泊発電所3号炉

基準津波に関するコメント回答

(地震に伴う津波と地震以外の要因に伴う津波の組合せ)

令和5年9月29日
北海道電力株式会社

【検討例:健全地形モデル・1, 2号炉取水口】

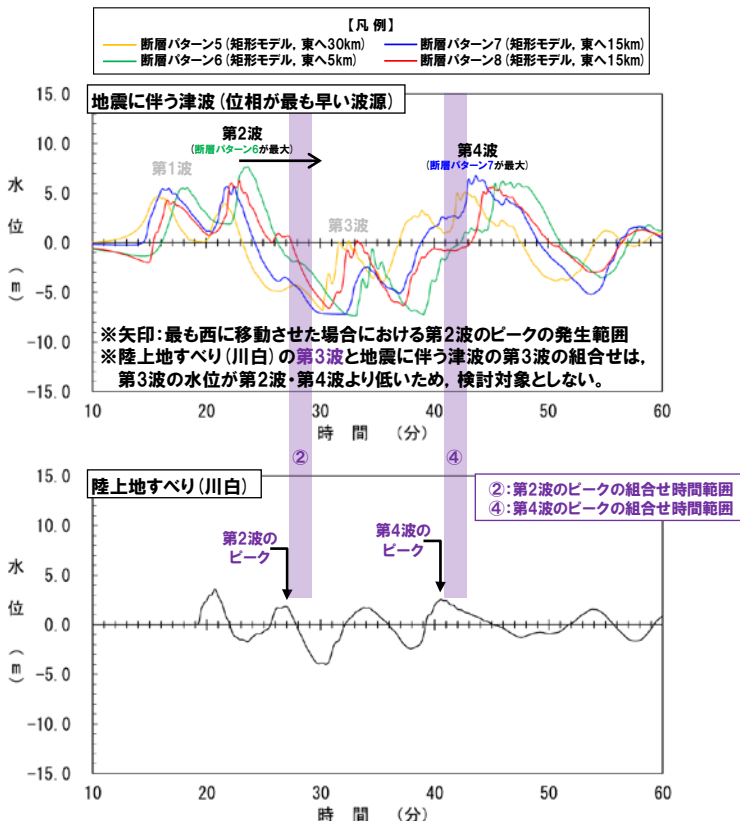
指摘事項No.33-2の回答のまとめ (1/2)

- 陸上地すべり(川白)の第2波以降は、第1波と比較して水位が低く、ピークが重なったとしても水位が高くないことを示す。
- なお、影響の大きいと考えられる組合せとして、以下の組合せを検討対象とする。
 - 陸上地すべり(川白)の第2波と地震に伴う津波の第2波の組合せ
 - 陸上地すべり(川白)の第4波と地震に伴う津波の第4波の組合せ

○陸上地すべり(川白)の第2波以降の組合せ評価結果(下表・上段)と、「組合せ評価の最大ケース」(陸上地すべり(川白)の第1波の組合せ結果)(下表・下段)を比較した結果,前者の水位が小さく,第2波以降の影響が小さいことを確認した。

○陸上地すべり(川白)の第2波以降の影響が小さく,「組合せ評価の最大ケース」(陸上地すべり(川白)の第1波を対象とした組合せ評価結果)は妥当であることを確認した。

水位上昇側に関する評価項目

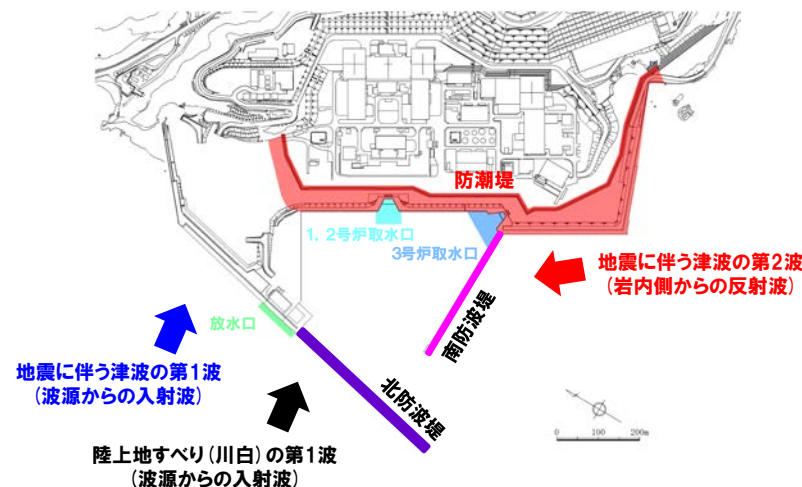
指摘事項No.34の回答のまとめ (1/2)

- 「敷地に対して大きな影響を及ぼす波源」は、以下の考えにより、地形モデル毎の最大ケースを選定する。
 - 泊発電所の特徴（様々な方向から津波が伝播する）より、防波堤の損傷の有無によって水位に及ぼす影響が異なり、地形モデル毎に各評価項目の最大ケースとして選定される波源が異なる。
 - 基準津波の策定後に実施する施設（津波防護施設、浸水防止設備など）への影響評価においては、評価値の大きい波源を選定することが、安全側の評価となるため、地形モデル毎の最大ケースを「敷地に対して大きな影響を及ぼす波源」に選定する。
- 上記の考え方は、先行サイトでの評価（地形モデル毎の最大ケースを基準津波に選定している）と同様である。

○地震に伴う津波と陸上地すべりに伴う津波の組合せ評価結果から、水位上昇側について、「敷地に対して大きな影響を及ぼす波源」を下表のとおり選定した。

アスペリティ位置の「ab~gh」の変動の影響について

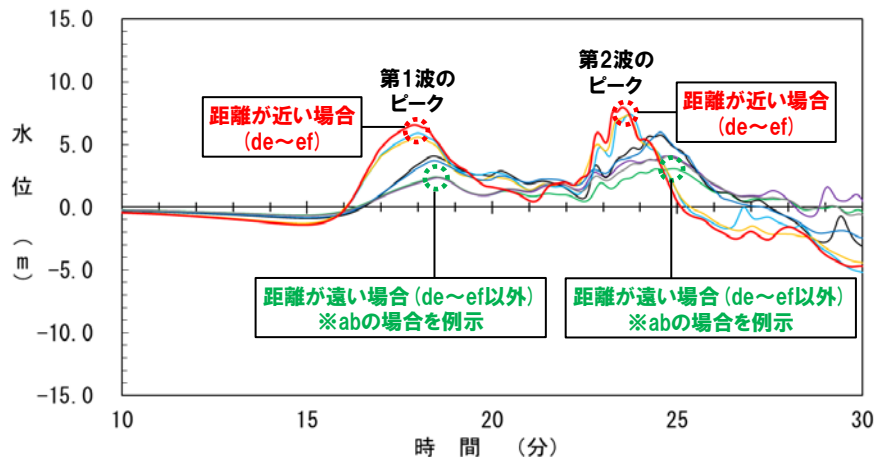
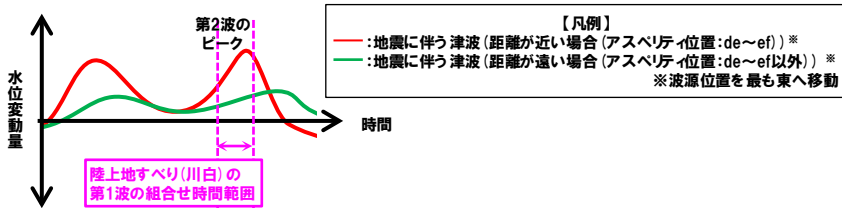
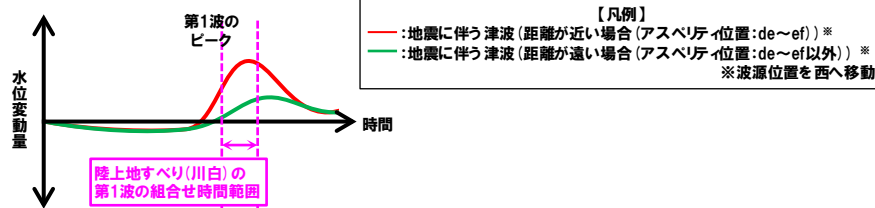
○アスペリティ位置「ab~gh」の変動については、以下の理由により、検討対象外とする (de付近 (de~ef) を検討対象とする)。

- 地震に伴う津波の第2波ピーク (de~ef) は、波源位置を最も東へ移動させた場合のみに、陸上地すべり(川白)の第1波のピークと重なる。
- 一方、地震に伴う津波の第2波ピーク (de~ef以外) は、波源位置を最も東へ移動させても重ならない(水位も上記より低い)ため、検討対象外とする。

- 地震に伴う津波の第1波ピーク (de~ef) は、波源位置を西へ移動させた場合に、陸上地すべり(川白)の第1波のピークと重なる。
- 地震に伴う津波の第1波ピーク (de~ef以外) は、波源位置を上記より更に西へ移動させた場合に重なるが、上記より水位は低くなるため、検討対象外とする。

水位上昇側に関する評価項目

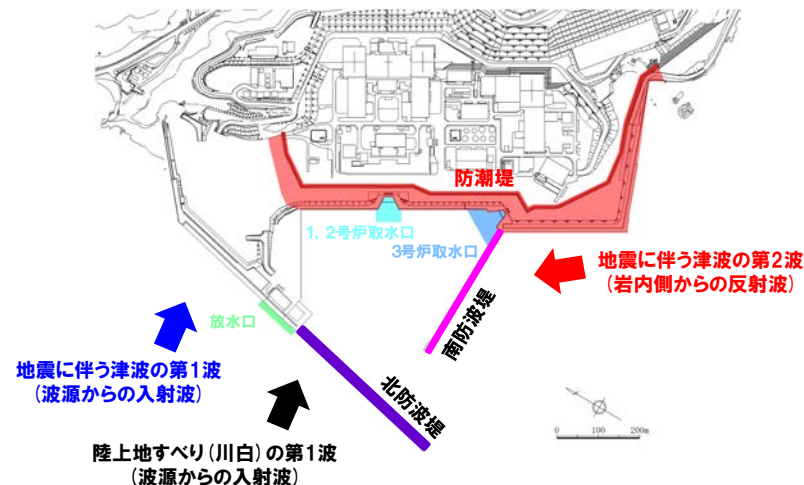
No	指摘事項	回答概要
34	<p>敷地に対して大きな影響を及ぼす波源の選定については、現在の選定方針では、各地形モデルについて影響が大きな波源の選定が適切になされているかが判然としない。先行サイトの評価例（防波堤の有無を分けて波源を選定する）も参考にした上で泊サイトの特徴も踏まえた考え方を整理すること。</p>	<p>○「敷地に対して大きな影響を及ぼす波源」は、以下の考えにより、地形モデル毎の最大ケースを選定する。</p> <ul style="list-style-type: none"> ➢ 泊発電所の特徴（様々な方向から津波が伝播する）より、防波堤の損傷の有無によって水位に及ぼす影響が異なり、地形モデル毎に各評価項目の最大ケースとして選定される波源が異なる。 ➢ 基準津波の策定後に実施する施設（津波防護施設、浸水防止設備など）への影響評価においては、評価値の大きい波源を選定することが、安全側の評価となるため、地形モデル毎の最大ケースを「敷地に対して大きな影響を及ぼす波源」に選定する。 <p>○上記の考え方は、先行サイトでの評価（地形モデル毎の最大ケースを基準津波に選定している）と同様である。</p> <p>○選定の結果、水位上昇側は14ケースとなった。</p>

※水位下降側についても、水位上昇側と同様の考え方により「敷地に対して大きな影響を及ぼす波源」を選定する。
 なお、指摘事項No.34のうち水位下降側については、選定結果を含めて、回答する（今後説明予定）。
